AVIS DE LA COMMISSION LOCALE DE L'EAU DU SAGE DE L'ARVE

PROJET : Opération de sécurisation du Nant Bordon : ouvrages hydrauliques et plan de gestion des

matériaux solides (commune de Passy)

DATE: 26 avril 2018

Figure 6 : Zones d'incision du Nant Bordon identifiées (aval Guébriant et amont confluence avec l'Arve) pouvant faire l'objet de réinjection ponctuelles dans le cadre du plan de gestion.

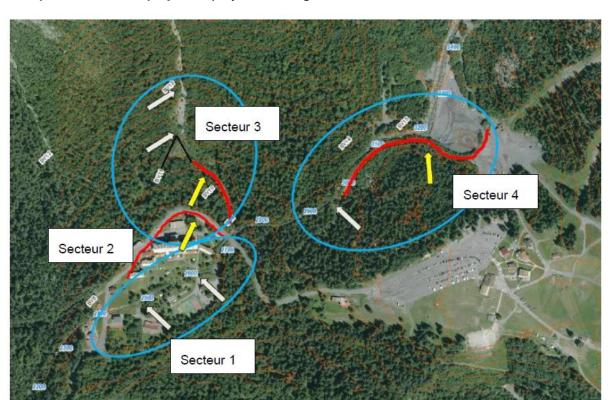
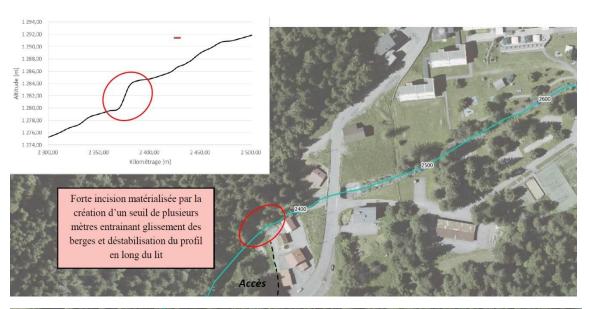
Pour le devenir des matériaux extraits, deux solutions sont envisageables. Il s'agit de la revalorisation des matériaux dans le BTP (solution principale) et de la réinjection dans le lit en aval (solution plus ponctuelle et selon les opportunités). Le dossier pointe l'intérêt de la réinjection pour les tronçons en déficit du Nant Bordon et de l'Arve, mais il insiste sur les difficultés techniques posées par cette réinjection : manque d'accès, quantités de matériaux limitées au regard des volumes extraits, stockage possible des matériaux réinjectés en queue

de retenue de l'Abbaye, impacts écologiques potentiels négatifs des opérations de réinjection, transport par camion nécessaire pour déposer les matériaux dans les secteurs intéressants, coût de ce type d'opération pour le maître d'ouvrage. En raison de ces difficultés d'ordres techniques, économiques et environnementales, la réinjection de matériaux dans le lit ne n'est envisagée que ponctuellement, pour des quantités relativement faibles, et selon les opportunités techniques et financières. En particulier dans les secteurs du Nant Bordon en forte incision, le SM3A considère comme intéressant de disposer dans le lit des matériaux grossiers de manière à freiner ce phénomène.

Figure 8 : Aménagements de la branche Est du projet

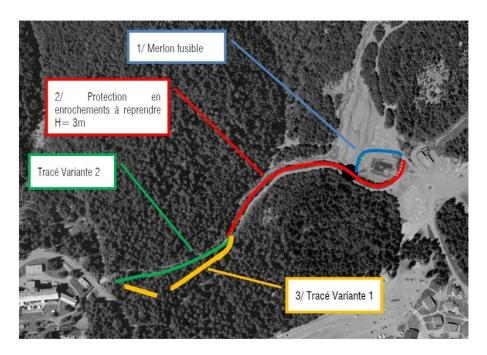
- la construction d'un merlon fusible autour du lac gris,
- le confortement de la digue existante dès la sortie de la plage de dépôt,
- et la création d'une nouvelle digue éloignée du lit mineur réutilisant la proéminence topographique du terrain naturel.
